RESOLUCION MARN-No. 3899-MOD-50-2020

titular del proyecto "CANTERA LA FLORIDA ARRIMER"; mediante la cual solicita modificación de Resolución MARN-No.3899-1318-2005, de fecha veintidós de diciembre de dos mil cinco, en lo relativo a: 1) actualización del Programa de Adecuación Ambiental Ajustado, incluyendo las modificaciones realizadas a la actividad; 2) justificación técnica referente a la cantidad de explotación pendiente de explotar que posee el proyecto y así obtener ampliación del plazo de extracción y 3) el proyecto se dividirá en los siguientes procesos: extracción de material, proceso de trituración y sitio de disposición final. EL ORGANO EJECUTIVO en el Ramo de Medio Ambiente y Recursos Naturales.

DICTAMEN TÉCNICO DE MODIFICACIÓN DEL PROYECTO "CANTERA LA FLORIDA ARRIMER"

Imagen 7: zonas pendientes de extracción incluyendo la zona 5 donde se ubica el área de administración
Fuente: Información presentada en Documento Adenda de Modificación a Permiso Ambiental de fecha 27 de mayo de 2020.

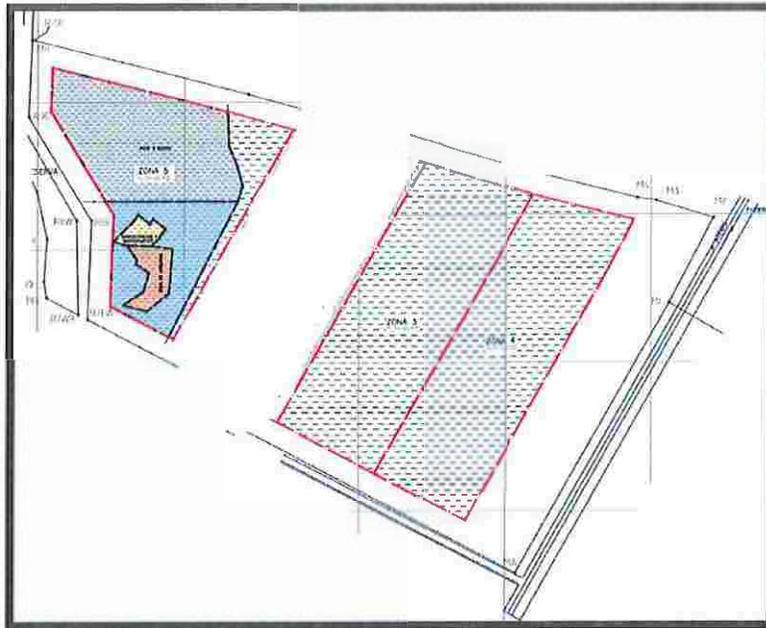
- 9.6 La extracción pendiente autorizada es de un volumen de 235,674.90 m³ en un área de 47,135.97 m², donde se encuentran las zonas 3,4 y 5. La cota máxima de explotación autorizada es de 495 m.s.n.m. tal como se establece en el Plano "Proyecto de explotación, área de explotación" Hoja 1/9 anexo al Documento Adenda de fecha 11 de mayo de 2020 (ver anexo 1).

Imagen 12. Ubicación de maquinaria en zona 5.

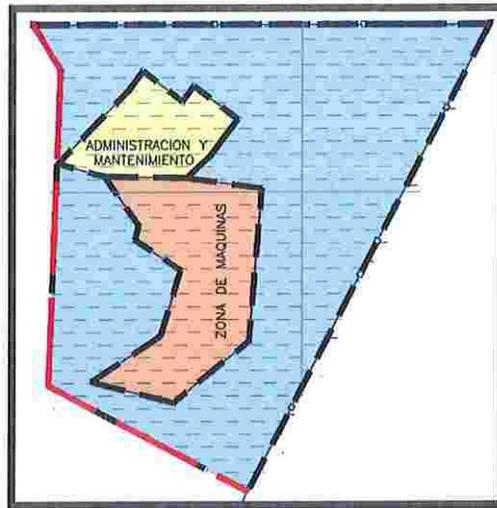
*Al momento de iniciar el proceso de extracción de la zona 5, deberá informar a este Ministerio, la zona en la que será instalado el equipo de trituración que se encontrará en la zona 5, incluyendo actividades a realizarse para la demolición de infraestructura de oficinas y plantel existente en dicha zona.

- 9.14 Al momento de iniciar el proceso de extracción de la zona 5, deberá informar a este Ministerio, la zona en la que será instalado el equipo de trituración que se encontrará en la zona 5, incluyendo actividades a realizarse para la demolición de infraestructura de oficinas y plantel existente en dicha zona.
